Informe Consolidado de Solicitud de Aclaraciones, Rectificaciones y/o Ampliaciones a la Declaración de Impacto Ambiental del Proyecto "Modificación Pila de Lixiviación Sulfolix El Abra"

Nombre del Titular : Sociedad Contractual Minera El Abra
Nombre del Representante Legal : Claudio Andrés Ibaceta Grove
Dirección : Avenida Chorillos 1631, Piso 6, Torre 1

El presente Informe Consolidado de Solicitud de Aclaraciones, Rectificaciones o Ampliaciones a la Declaración de Impacto Ambiental del proyecto "Modificación Pila de Lixiviación Sulfolix El Abra", contiene las observaciones generadas en virtud de la revisión de la Adenda.

Tabla 8: Características de los caudales con detritos para condiciones sin proyecto y con proyecto en Quebrada Panizo, según periodo de retorno en m³/s

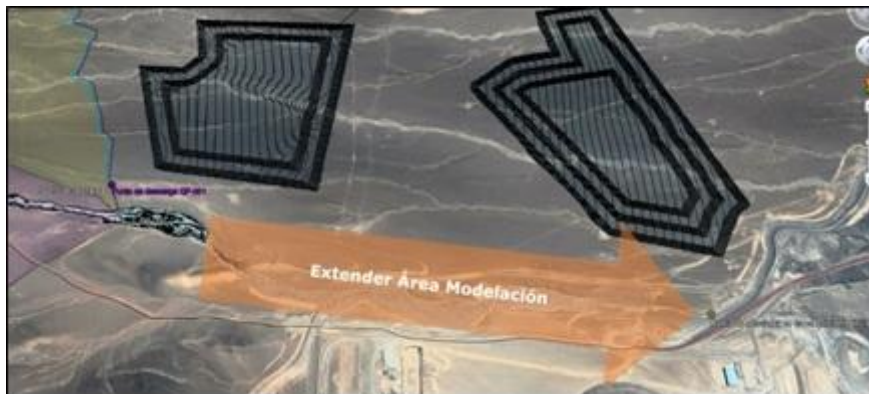
36. Aclarar y justificar técnicamente el uso de la misma concentración para la cuenca Quebrada

37. Aclarar y justificar técnicamente el uso para las modelaciones hidráulicas bidimensionales, el caudal líquido y no el caudal detrítico. Al respecto, deberá justificar o en su defecto modificar las modelaciones hidráulicas considerando el caudal detrítico. Además, deberá extender el área modelada hasta el punto de descarga canal existente (02-B), esto con el fin de verificar que no exista desbordamiento que pueda afectar a los botaderos. Finalmente se solicita presentar los archivos ejecutables de las modelaciones hidráulicas realizadas en el software HEC-RAS.
